## Sicherheitsmitteilung

Betr.: Gummipuffer der Abmessungen Durchmesser 50 mm x Höhe 45 mm  
und Durchmesser 40 mm x Höhe 30 mm

verbaut im Monster- und Simoninimotor und am Motorträger des Flykes

Puffer sicher (links), und unsicher (rechts)

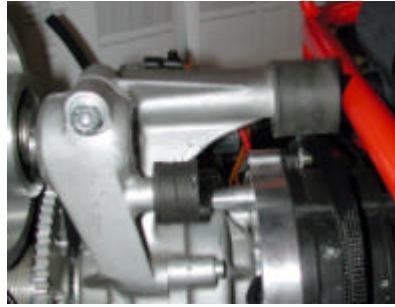
Bei einem Flyke und einem Motor kam es zu einem Versagen der o. g. Gummipuffer an dem Übergang von der Metallplatte zum Gummi. Weitere Versuche haben gezeigt, dass einzelne Puffer dieses Herstellers nicht immer über eine ausreichende Haftung zwischen Gummi und Metall verfügen. Die Ursache dafür wird gerade untersucht.

**Sie besitzen eine glatte Mantelfläche (rechts im Bild).**

Alle Puffer, die einen Grat auf der Mantelfläche aufweisen (eine Art „Äquator“, links im Bild), sind NICHT betroffen und müssen nicht ausgetauscht werden.

Bis zum Abschluss der Untersuchung raten wir zum **Austausch der betroffenen Puffer vor dem nächsten Einsatz.**

Puffer am Kurbelgehäuse Monster

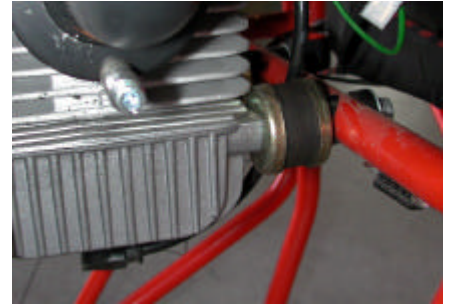
Die Puffer Ø40xHöhe 30 werden am Motorträger des Flykes eingesetzt (je 4 Stück) und am Zylinderkopf und am Getriebe des Simonini-Motors (maximal 3 Stück, typischerweise nur 1x oben).

Die Puffer Ø50xHöhe 45 werden am Kurbelgehäuse der Monsternmotoren verbaut (je 2 Stück)

Die folgenden Bilder zeigen den Einbauort dieser Puffer an den verschiedenen Motoren. Am Flyke sind die 4 Puffer zwischen Motorträger und A-Rahmen betroffen.

Alle Besitzer von Geräten, die von dieser Sicherheitsmitteilung betroffen sind, bitten wir, sich wegen des Austauschs mit ihrem Händler oder Fresh Breeze direkt in Verbindung zu setzen.
